Verslag huishoudelijke elektrische installatie op laagspanning en zeer lage spanning

Referentie: **008-20261029-02**	Datum controle: **29/10/2026**
Keurder: **008**

Eigenaar:		EAN-code:	**541449206003894551**
Adres installatie:	**Genenbosstraat 67, 3560 - Lummen**	Nummer teller(s):	**1SAG3100149485**
		Distributienetbeheerder installatie:	**Fluvius**

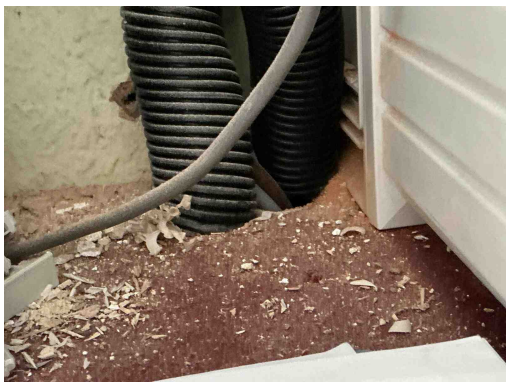
B34 - Het kabeltype van de meterbord verbinding aan de oorsprong van de installatie beantwoord niet aan de minimale vereisten vastgelegd door de distributienet beheerder. (Boek1: 1.5 + SYNERGRID C1/107)
Opmerking: Oa VOB niet intern

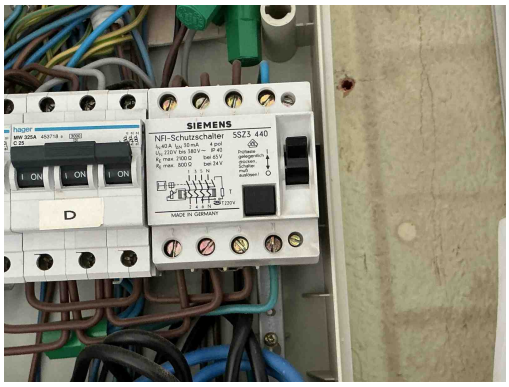
D04 - De hoofddifferentieelstroominrichting is niet verzegelbaar (Boek 1: 4.2.4.3).
Opmerking: Oa bord 1

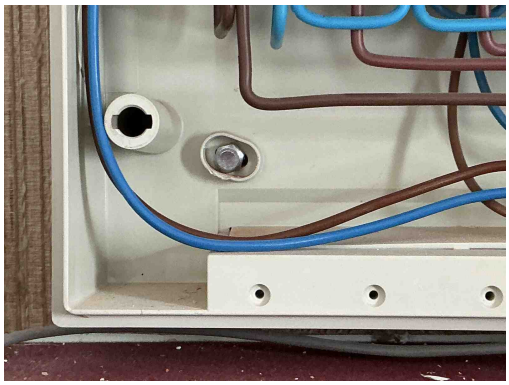
D24 - De differentieelstroombeschermingsinrichtingen die worden geplaatst in huishoudelijke installaties dienen tenminste van het type A te zijn (Boek 1: 5.3.5.3).
Opmerking: Oa bord 1

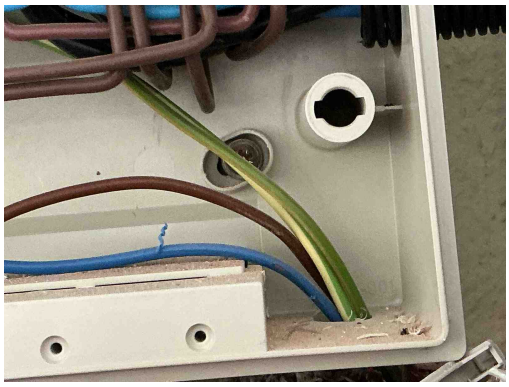
T21a - Het elektrisch materieel is niet geplaatst volgens de voorschriften van de fabrikant/ regels van goed vakmanschap. (Boek 1: 1.4.1.3) Oa ophangvijzen elektrisch verdeelbord niet afgedekt. Zie klasse II toestel.
Opmerking: Oa bord 1, bord 2

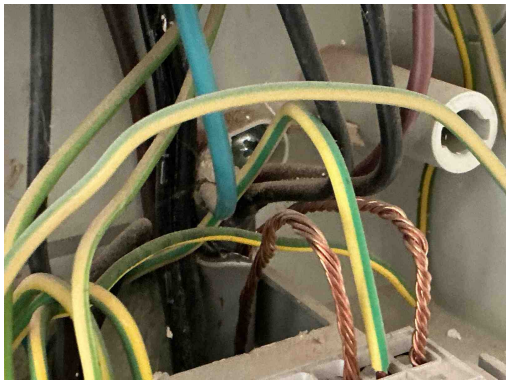
T21a - Het elektrisch materieel is niet geplaatst volgens de voorschriften van de fabrikant/ regels van goed vakmanschap. (Boek 1: 1.4.1.3) Oa ophangvijzen elektrisch verdeelbord niet afgedekt. Zie klasse II toestel.
Opmerking: Oa bord 1, bord 2

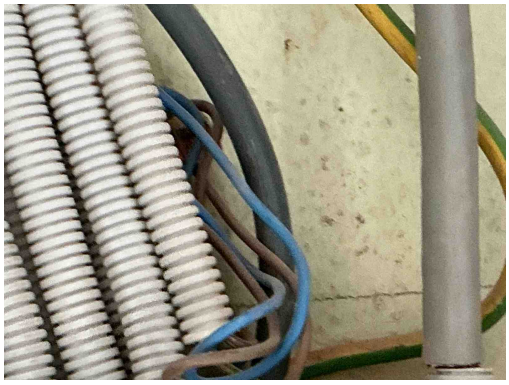
C21 - Het gebruik van geleiders van het type VOB, zonder bijkomende afscherming is niet toegestaan (Boek 1: 5.2.9.6).
Opmerking: Oa onder bord 1, ingang,..

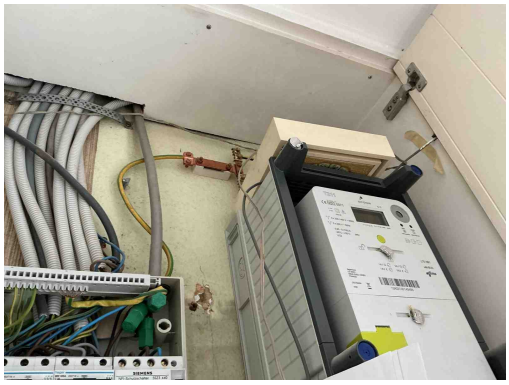
C21 - Het gebruik van geleiders van het type VOB, zonder bijkomende afscherming is niet toegestaan (Boek 1: 5.2.9.6).
Opmerking: Oa onder bord 1, ingang,..

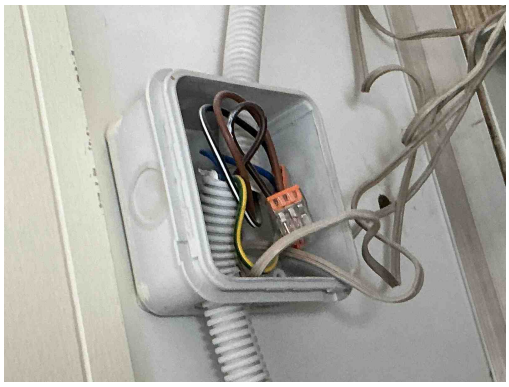
A11 - De aardingsonderbreker is niet op een normale manier bereikbaar (Boek 1: 5.4.3.5).
Opmerking: Oa zeer hoog geplaatst, Spreidingsweerstand niet kunnen meten

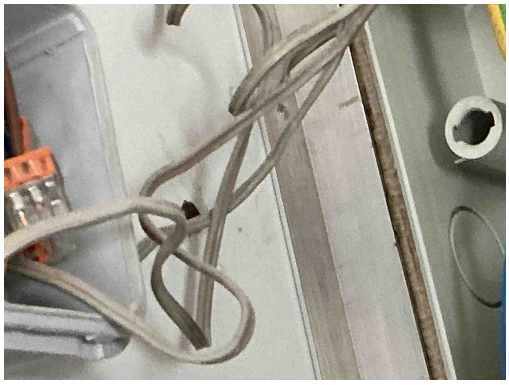
C30 - De deksels van de aftakdoos/aftakdozen ontbreken (Boek 1: 4.2.2.1, 5.2.6.1).
Opmerking: Oa ingang,

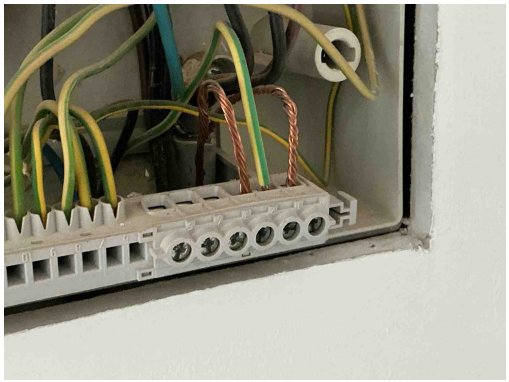
D18 - De ondergeschikte differentieelstroominrichting van max. 30 mA bevindt zich niet onmiddellijk stroomafwaarts van de hoofddifferentieelstroominrichting (incl. gemeenschappelijke delen residentieel geheel) (Boek 1: 4.2.4.3).
Opmerking: Oa bijkomende diff voldoet niet aan max 30mA bord 2

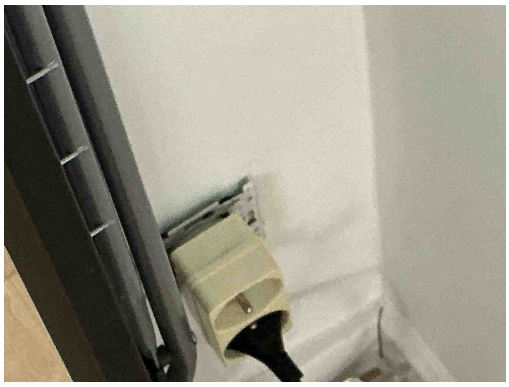
A09 - De isolatie van de aardgeleider en/of beschermingsgeleider is niet gekenmerkt door de geel / groene kleurencombinatie (Boek 1: 5.4.3.3).
Opmerking: Oa bord 2

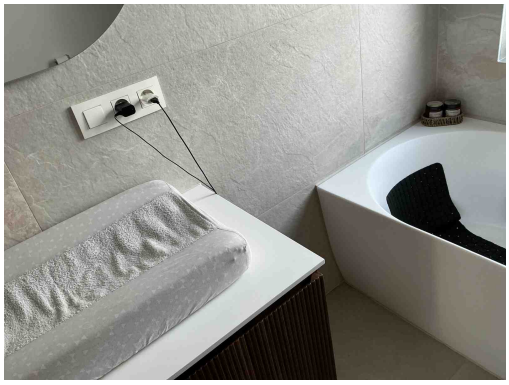
T11 - De contactdozen waarvan de toegekende stroomsterkte maximaal 16A en de toegekende spanning maximaal 250V bedraagt en niet bedoeld zijn voor de voeding van een of meerdere verbruikstoestellen voor een specifiek doel en niet geplaatst zijn in of op schakel- en verdeelborden, beschikken niet of IPXX-D (incl. gemeenschappelijke delen residentieel geheel) (Boek 1: 4.2.2.3/5.3.5.2).
Opmerking: Oa zonnebank ruimte,

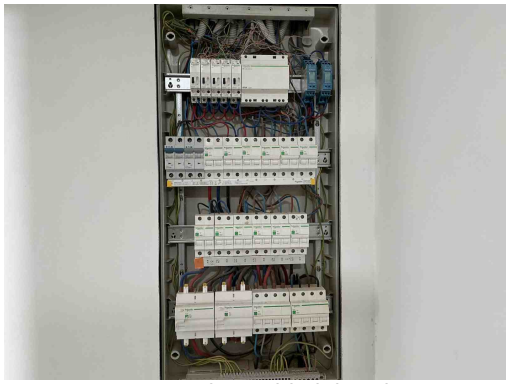
T22 - Het elektrisch materieel in volume 2 van de ruimte die een bad en/of douche bevat is niet in overeenstemming met het toegelaten materieel (nl. vaste machines of toestellen (incl. de contactdozen en bedieningstoestellen), contactdozen individueel beschermd door een beschermingstransformator met een vermogen van maximaal 100W, contactdozen beschermd door een differentieelstroominrichting met zeer grote gevoeligheid (10mA) en bedieningstoestellen gevoed op laagspanning). (Boek 1, Onderafdeling 7.1.5.3. (d))
Opmerking: Oa contactdoos, schakelaar
